改善箇所説明図

不具合発生箇所の構造、装置又は性能の状況及びその原因

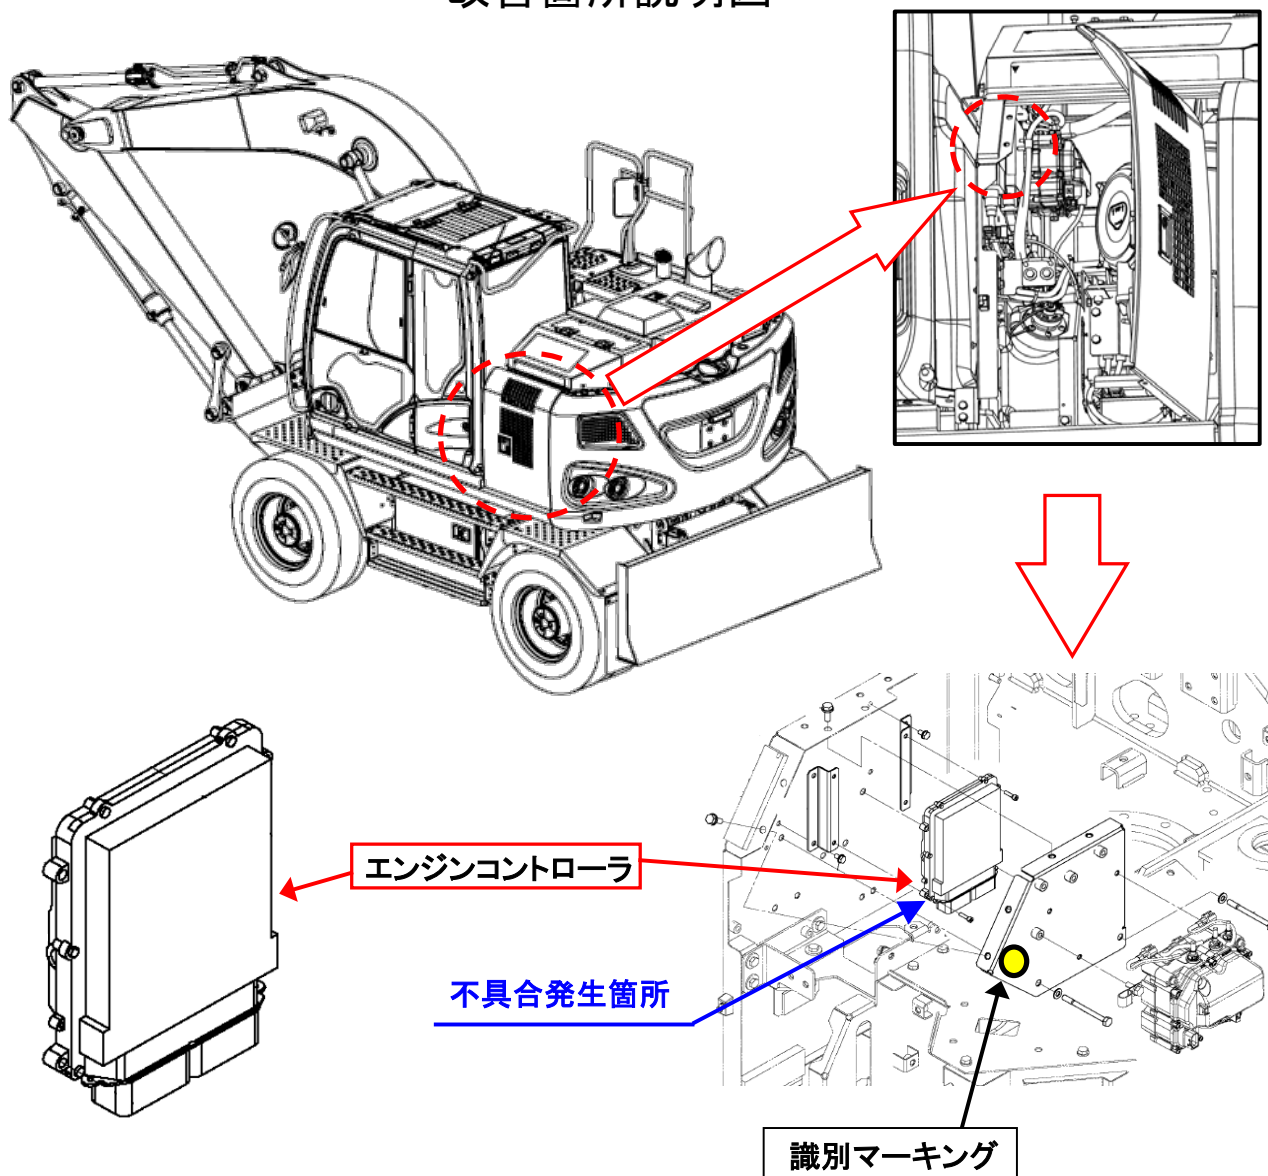
ショベル・ローダのエンジンコントローラにおいて、制御プログラムのNO_x値判定条件が不適切なため、低温環境下での稼働時に、NO_x値を誤判定し警告灯を点灯することがある。そのため、そのままの状態で使用を続けると、フェールセーフ制御となり、原動機の出力が低下するおそれがある。

全車両、エンジンコントローラの制御プログラムを対策プログラムに変更する。

識別: エンジンコントローラカバーに白色ペイントにてマーキングを行う。
